-
- Zustandserfassung und -bewertung eines Parkhauses
-
-
-
-

-
- Zustandserfassung und -bewertung eines Parkhauses**
-
-
-
-

**Beispiel:
Kiesnester in tragender Stütze**

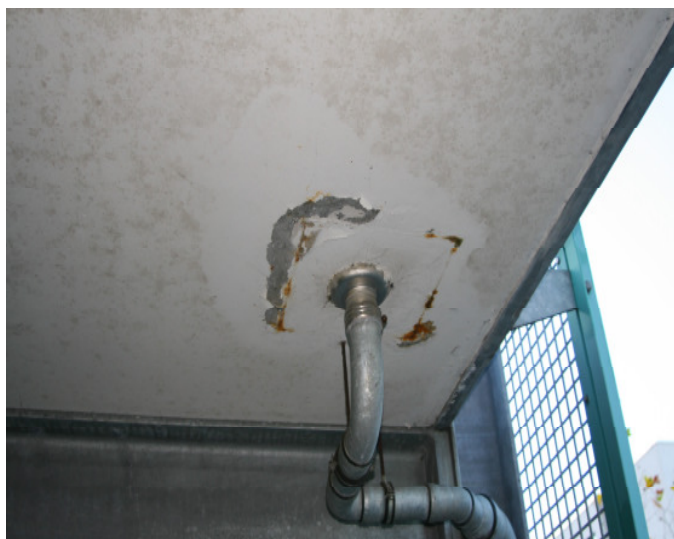
Es sind mehrere Kiesnester in der Stütze zu erkennen. Im Bereich der Kiesnester können schädigende Substanzen, wie z.B. CO₂ oder Tausalze leichter in den Beton eindringen und die Bestandteile des Betons zerstören. Am Fuß der Stütze ist bereits eine Schicht von kristallisiertem Salz zu erkennen.

Standicherheit: 3

Dauerhaftigkeit: 5

Es muss davon ausgegangen werden, dass die Bewehrung der Stütze aufgrund des Chloridgehaltes und Carbonatisierung bereits angegriffen ist.

Weitergehende Untersuchungen und eine Instandsetzungsplanung sollten dringend durchgeführt werden.

Es kann nicht ausgeschlossen werden, dass auch im Bereich der Gründung mit Schäden zu rechnen ist.
